Comune di Bologna

Dipartimento Urbanistica,
Casa e Ambiente
Direzione
Ufficio di Piano
u.i. Gestione Urbanistica
urbanistica@pec.comune.bologna.it
gestioneurbanistica@comune.bologna.it

Oggetto: Art. 81 D.P.R. 24 luglio 1977, n. 616 – D.P.R. 18 aprile 1994, n. 383 - Art. 54, Legge Regionale Emilia Romagna 21.12.2017 n. 24. Progetto per la realizzazione di un edificio da destinare a residenza universitaria e relativi servizi nel Comparto Battiferro a Bologna e ampliamento plesso “Battiferro” per le nuove esigenze universitarie presso Vicolo del Pellegrino 6 a Bologna. (Rif.to: BO/345). Nota tecnica.

Fig. 1

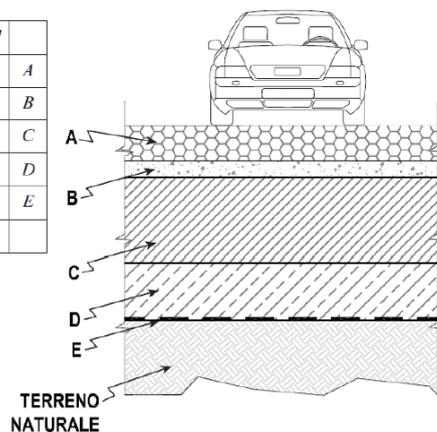
8.1. Nel parcheggio pubblico gli stalli di sosta auto (ad esclusione di quelli riservati a persone con impedite o limitate capacità motorie) dovranno essere pavimentati in elementi autobloccanti grigliati, adottando la stratigrafia allo scopo prevista dalla scheda A.1.2 delle Linee Guida Comunali (riportata per comodità in calce al presente documento alla Fig. 1); per i corselli di accesso ai parcheggi andrà invece assunta la stratigrafia prevista nella stessa scheda di cui sopra per il caso di pavimentazioni in conglomerato bituminoso (per comodità vd. Fig. 2).
